ZP/2501/02/25

Dotyczy: postępowanie znak. ZP/2501/02/25 – Wykonanie robót budowlanych polegających na przebudowie i rozbudowie Szpitalnego Oddziału Ratunkowego w Specjalistycznym Szpitalu Wojewódzkim w Ciechanowie.  
Specjalistyczny Szpital Wojewódzki w Ciechanowie udziela poniżej odpowiedzi na zapytania wykonawcy.

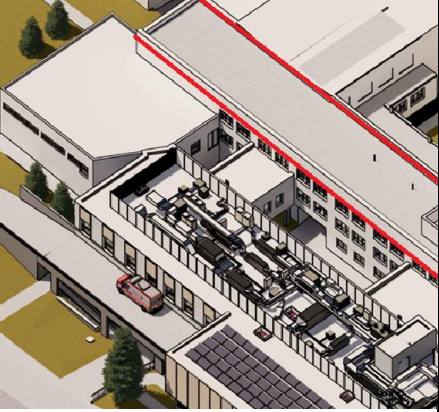
5.	Proszę o rysunki projektowanej elewacji przebudowywanego budynku C.	<p>Na całym budynku C należy wykonać termomodernizację Poniżej schematyczne rysunki całościowo obrazujące zakres termomodernizacji.</p>   <p><b>DOSTOSOWANIE ISTNIEJĄCYCH BUDYNKÓW DO WYTYCZNYCH Z PROJEKTU ORAZ ODNOWA I WYMIANA ELEWACJI ORAZ DACHU CAŁEGO BUDYNKU C i na fragmencie budynku B</b></p>
